Modulo per la presentazione delle osservazioni per i piani/programmi/progetti sottoposti a procedimenti di valutazione ambientale di competenza statale

ID: 8865 Impianto eolico composto da N. 7 aerogeneratori della potenza nominale di 6,0 MW per una potenza complessiva di 42 MW da realizzarsi nei comuni di Bagnoregio, Lubriano, Montefiascone, Celleno e Viterbo

OSSERVAZIONI IN FASE RI RIPUBBLICAZIONE

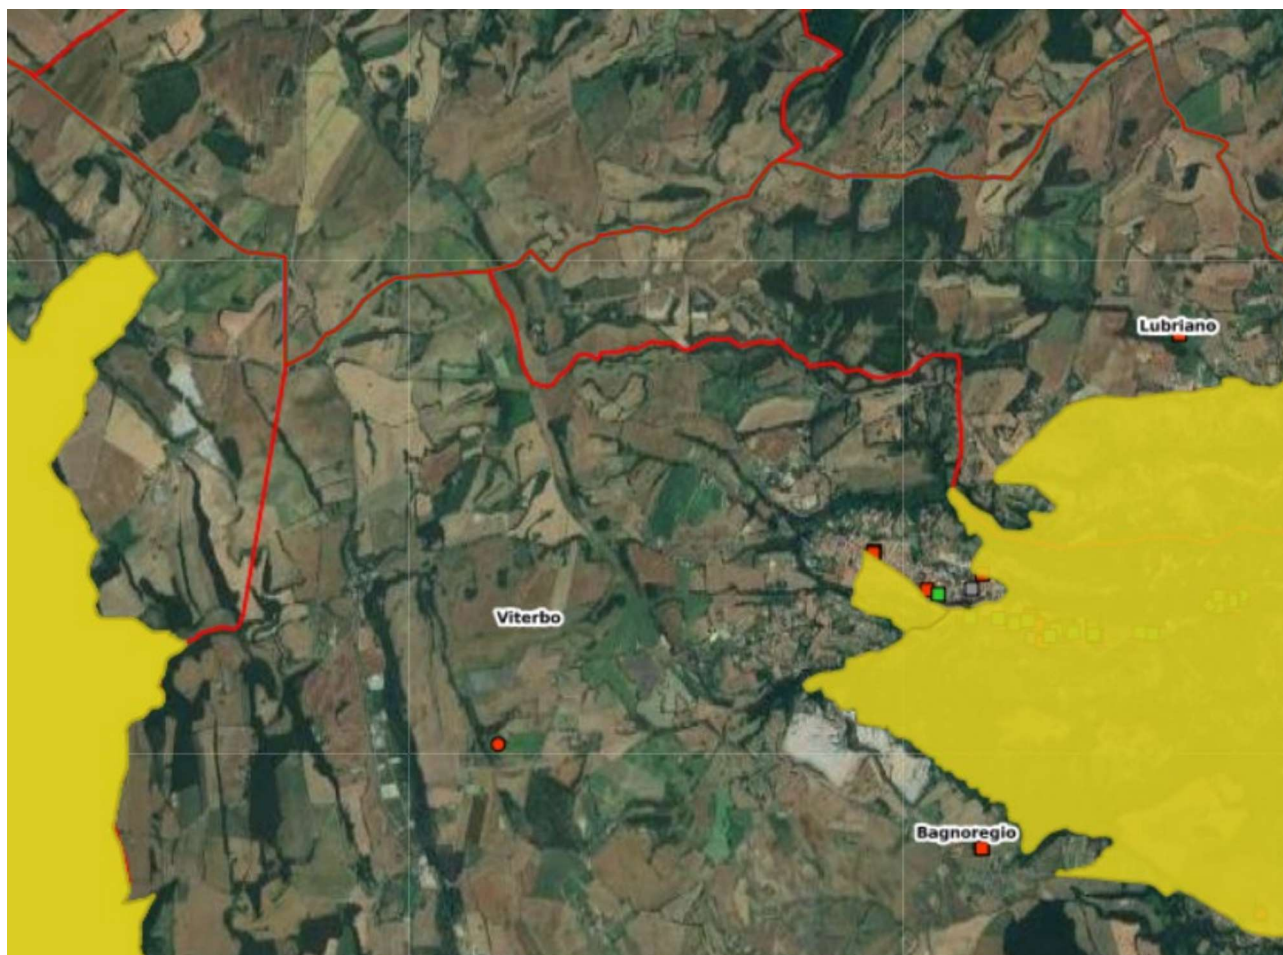
Il documento non fornisce risposte alle osservazioni degli Amici della Terra riguardanti la produzione dell’impianto (osservazione 6), la svalutazione degli immobili (osservazione 8), gli aspetti forestali e sugli incendi boschivi (Osservazione 11), come pure riporta erroneamente i riferimenti numerici delle singole osservazioni dell’associazione

Carta dei vincoli paesaggistici (dal sito "Vincoli in rete" del MIC)

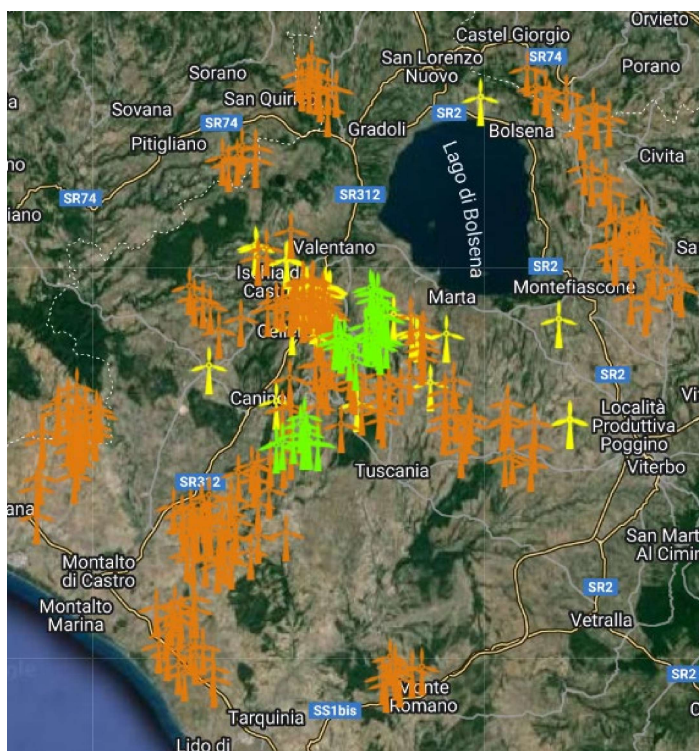
Ribadiamo il concetto per cui le tipologie di aree che, ad oggi ed in via transitoria, sono state definite "idonee" (in attesa del D.M. del MASE sui criteri di individuazione delle aree idonee), dovrebbero essere le sole ed uniche in cui sia consentita per legge la realizzazione di impianti di rinnovabili. Tutte e sette le torri eoliche ricadono nelle fasce di rispetto determinate dai seguenti vincoli paesaggistici (vedi carta sotto riportata):

- D.M. 24/10/1960 Conca del Lago di Bolsena,
- D.M. 25/02/1976 Vallata di Civita di Bagnoregio,

nonché dalla presenza di beni culturali presenti nel centro storico di Bagnoregio e di Lubriano e, infine, nell'area archeologica di Monte Rado.

Ciò avrebbe dovuto propendere per la improcedibilità della richiesta di VIA atteso che l'impianto ricade all'interno di fasce di rispetto ai sensi del comma 8 c-quater dell'art. 20 del D. Lgs. 199/2021.

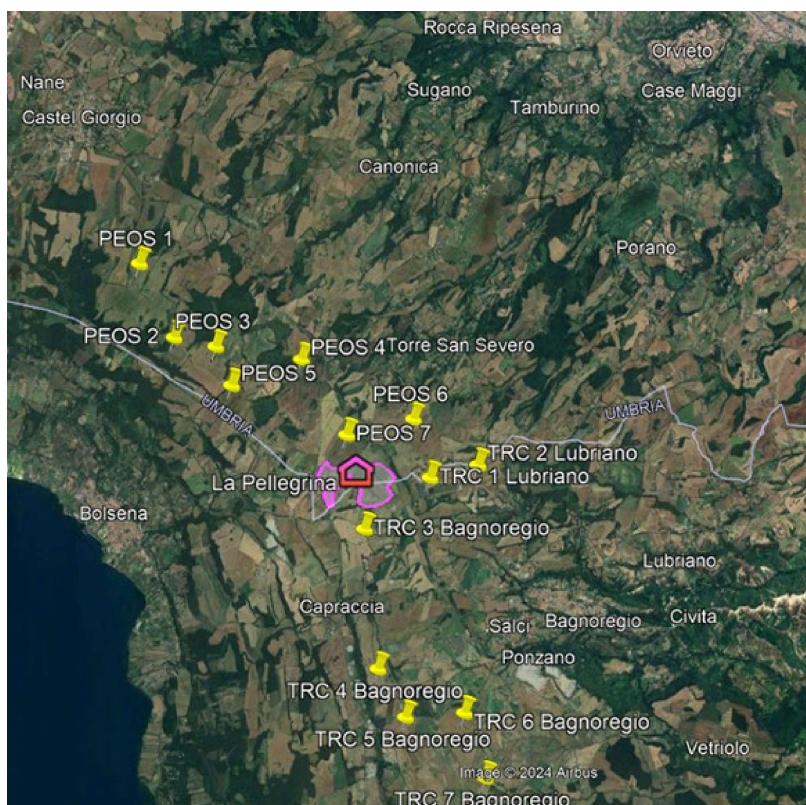
Il giardino è minacciato da alcuni progetti di impianti a FER, compreso l'impianto eolico di Bagnoregio in argomento, oltre al Progetto eolico PHOBOS (Comuni di Orvieto Castel Giorgio) ed il progetto agrivoltaico DEIMOS (Comuni di Bagnoregio, Orvieto e Castel Giorgio); quest'ultimo è attualmente in procedura di VIA presso il MASE ove è in fase di pubblicazione.

Il progetto eolico di Bagnoregio concorre a cancellare tale giardino per l'impatto ambientale determinato dalle grandi torri con altezza di 200 m poste a sud e sud est del giardino stesso, con particolare riferimento agli aerogeneratori TRC 1, TRC 2 e TRC 3.
